**AC-QC-002**

13. COMMENTAIRES SUR LES REPONSES DU PROMOTEUR AUX QUESTIONS DU MDDEP (OCTOBRE 2005)

13.1 Questions relatives aux enjeux liés à la sismicité

AC-QC-010

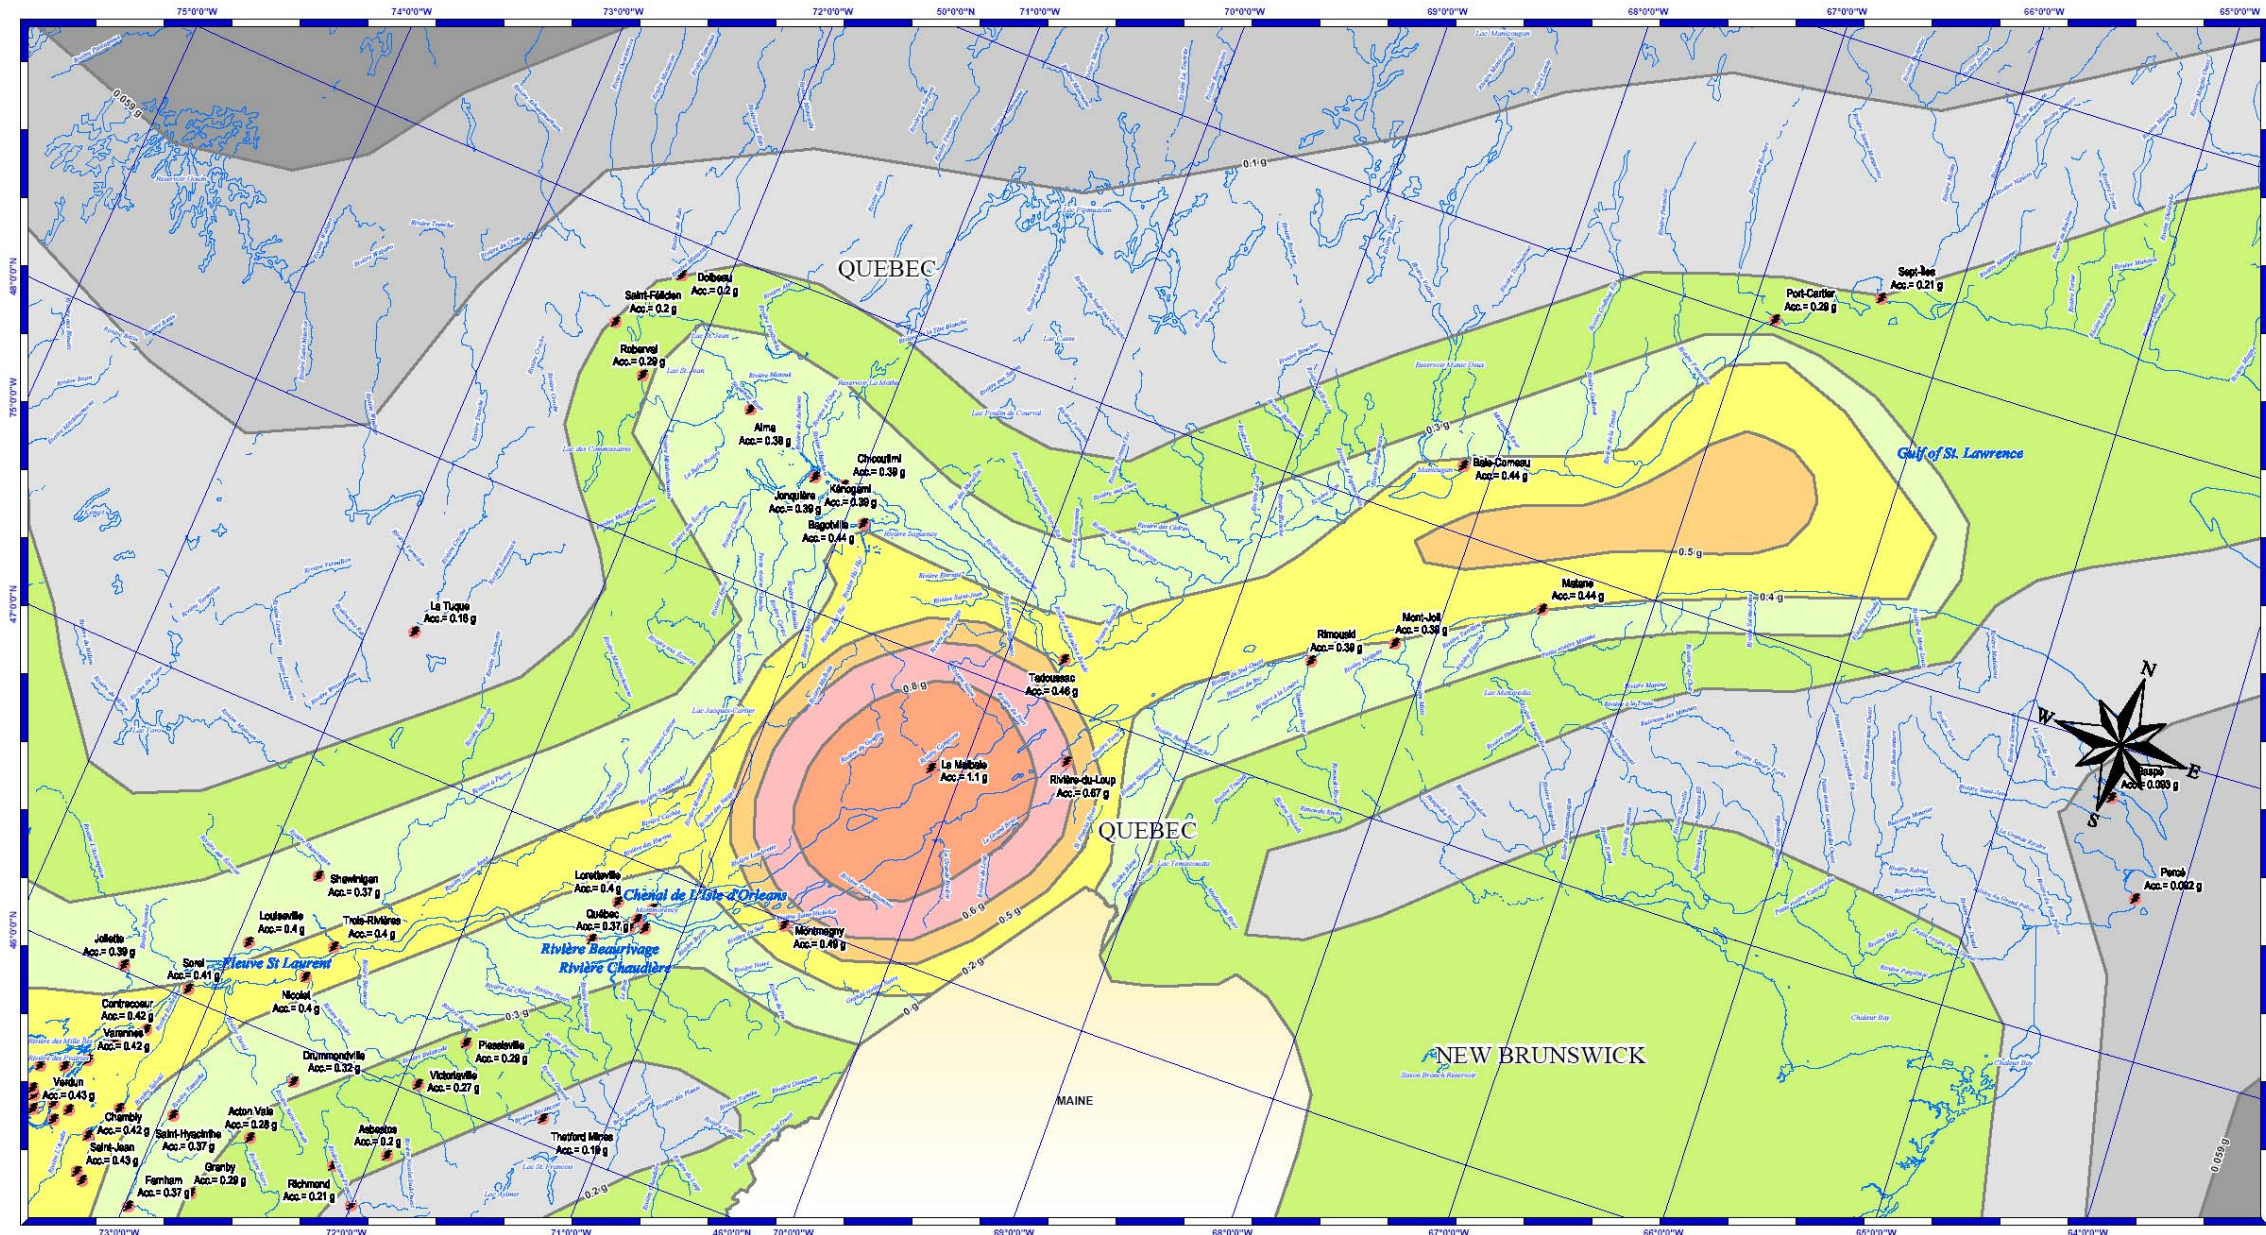
La carte révisée (Figure 2.1-2) est encore incompatible avec les « isocontours séismiques PGA ». Les courbes de niveau sont si pâles qu'elles sont presque invisibles. La signification des courbes de niveau et leur provenance ne sont pas indiquées. Une courbe de niveau au sud-ouest de Pohenegamook est marquée comme étant de 0,2g et 0,1g. À droite de Cacouna, les courbes de niveau du rivage sud ne sont pas illustrées. Est-ce que les décisions de sélection discutées à la question QC012 ont été faites en se basant sur ces chiffres ? Il faut noter que Cacouna est juste à l'extérieur de la distance de sélection de 100 km centrée sur La Malbaie mentionnée dans cette réponse; elle n'a donc pas été exclue en se fondant sur cette dernière.

La figure jointe (Figure 005, Zone d'étude – Zones sismiques) illustre plus clairement les courbes de niveau utilisées à la Figure 2.1-2 de l'Étude d'impact sur l'environnement. Les courbes de niveau représentent des valeurs potentielles maximales d'accélération horizontale du sol.

Veillez aussi consulter la réponse à la question AC-QC-012.
